BULLETIN TECHNIQUE 2016 n°02

208 R2

18 janvier 2016

Arrêteurs anti-torpille pour extincteur manuel :

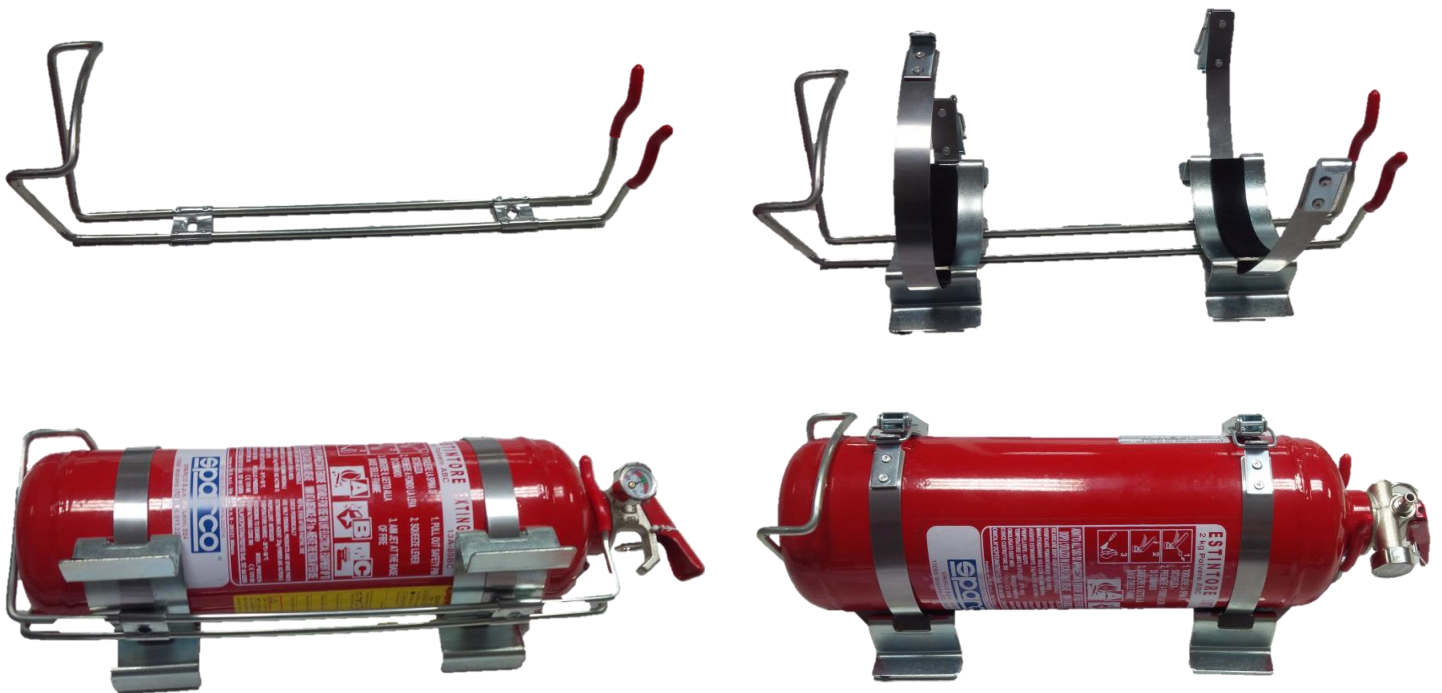
Suite à l'évolution du règlement technique FIA relatif aux extincteurs – Article 253-7 de l'annexe J – **il est désormais obligatoire de mettre en place des arrêteurs anti-torpille sur les extincteurs automatique et manuel.**

Les extincteurs Sparco (références 0146EA4011 pour l'automatique et PS97690A10 pour le manuel) que nous fournissons dans le kit de la 208R2 ne sont plus conformes.

Nous vous proposons 2 solutions :

- Fixer aux supports existant (rivets) une pièce (en jaune ci-dessous) suivant les préconisations ci-dessous (pour l'extincteur manuel) :
 - Tôle (inox 304 par exemple) d'épaisseur 3mm
 - Longueurs : 30mm + 290mm + 30mm (total 350mm)
 - 2 pliages de 60°

- Une solution équivalente peut être appliquée pour l'extincteur automatique.

- Ajouter sous les supports à sangle existant le support fourni d'origine avec l'extincteur manuel comme présenté ci-dessous :

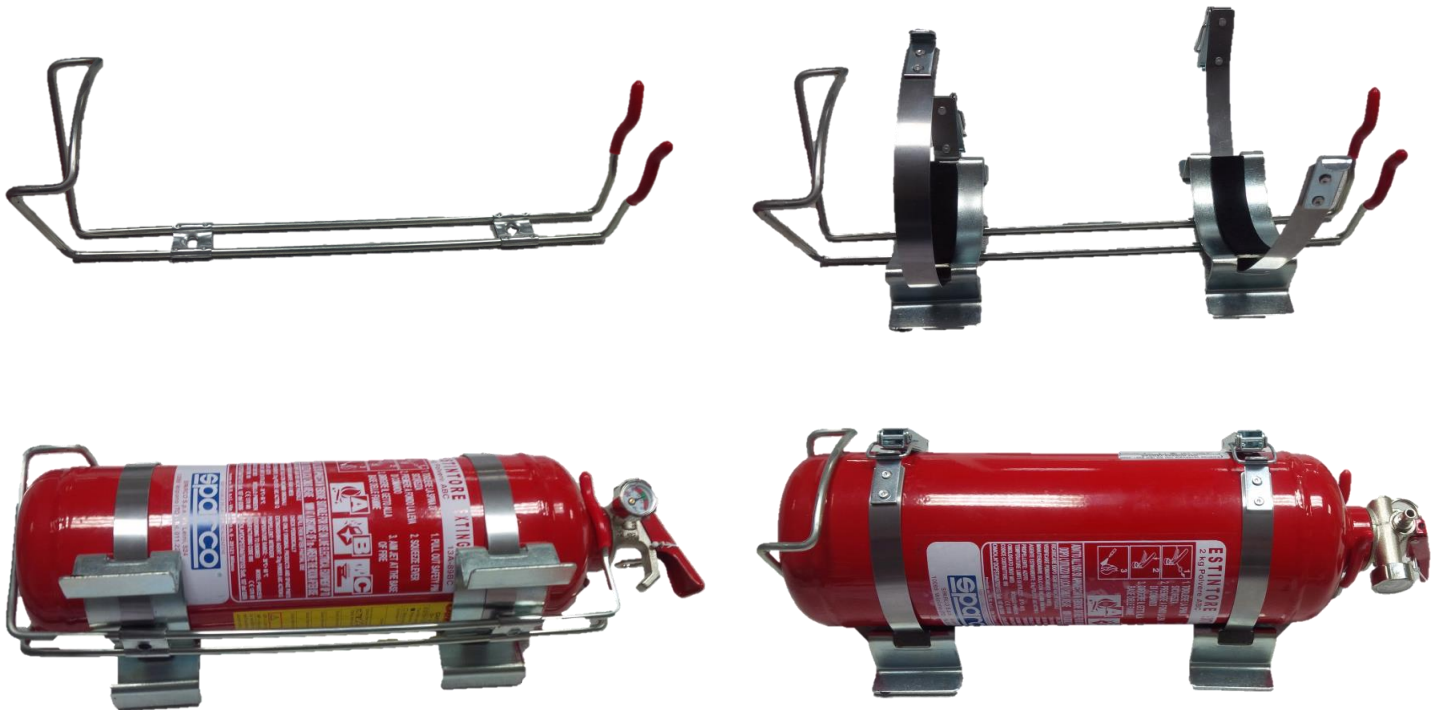
Further to the evolution of the FIA technical regulations on fire extinguishers – Article 253-7 of Appendix J – **it is now mandatory to fit anti-torpedo tabs on automatic and manual fire extinguishers.**

The Sparco extinguishers (part numbers 0146EA4011 for the automatic one, and PS97690A10 for the manual one) that are provided in the kit of the 208R2 with their associated brackets are no longer compliant with the regulation.

We can propose 2 solutions:

1. Fit to the existing strap brackets (rivets) a metallic part (in yellow below):

- Steel sheet (stainless 304 for example) of 3mm thickness
- Lengths: 30mm + 290mm + 30mm (total 350mm)
- 2 foldings of 60°

2. Add the standard bracket provided together with the manual extinguisher underneath the strap brackets:
